**Forum mondial de l'harmonisation
des Règlements concernant les véhicules**

Freinage des motocycles – Règlement n° 78

**Proposition d'amendements au Règlement n° 78
(Prescriptions uniformes relatives à l'homologation
des véhicules des catégories L₁, L₂, L₃, L₄ et L₅
en ce qui concerne le freinage)****Communication de l'expert de l'Association internationale
des constructeurs de motocycles***

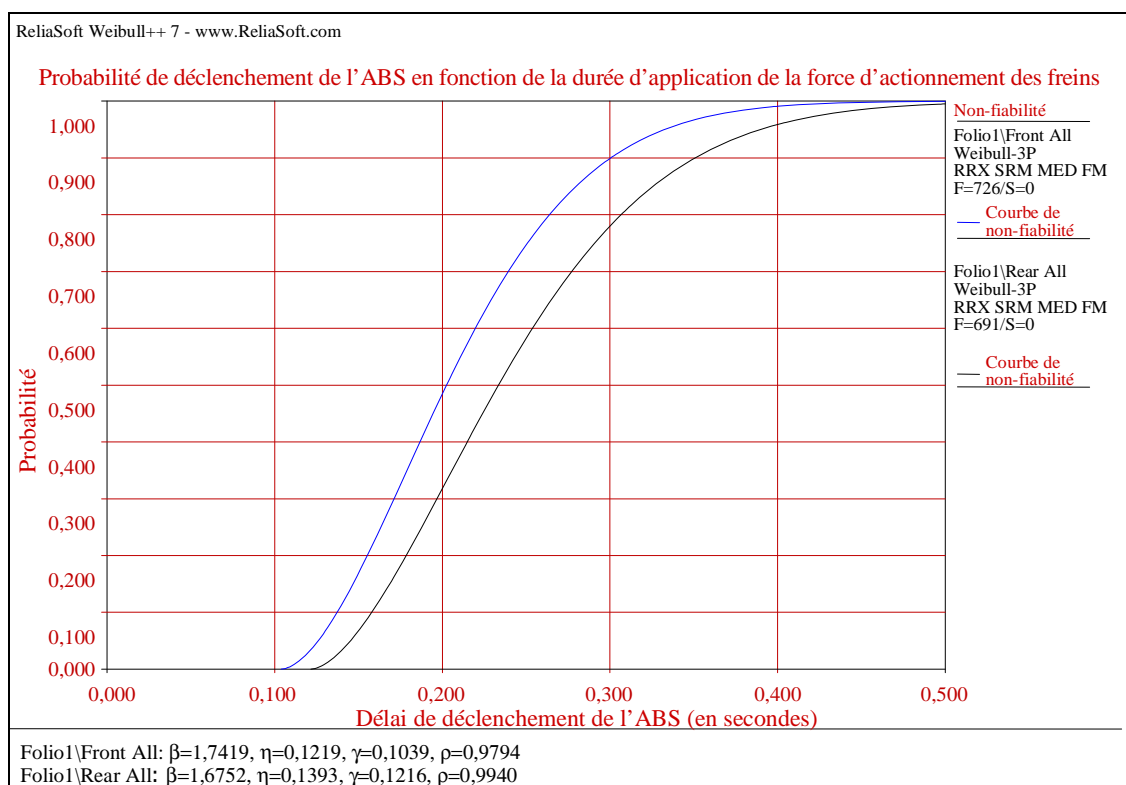
12. Il a été observé lors des essais que la durée d'application de la force d'actionnement des freins spécifiée à la section 4.9.5.1 pouvait entraîner de nombreux cas de non-conformité. Le graphique ci-dessous montre que la limite inférieure de $0,2$ s se traduit par un taux d'échec de 30 à 50 %.

13. En ramenant la limite inférieure à $0,1$ s, on réduit pratiquement le taux d'échec à zéro. Cette baisse de la limite inférieure tend à rendre le règlement plus contraignant en augmentant le nombre des durées d'application de la force d'actionnement des freins, tout en éliminant des prescriptions d'essai restrictives.

- f) Durée d'application de la force d'actionnement:
- La force d'actionnement des freins est appliquée pendant ~~0,2~~ **0,1** à 0,5 s.
- ...
- 9.6 Contrôle du blocage des roues lors du passage d'un revêtement à forte adhérence à un revêtement à faible adhérence:
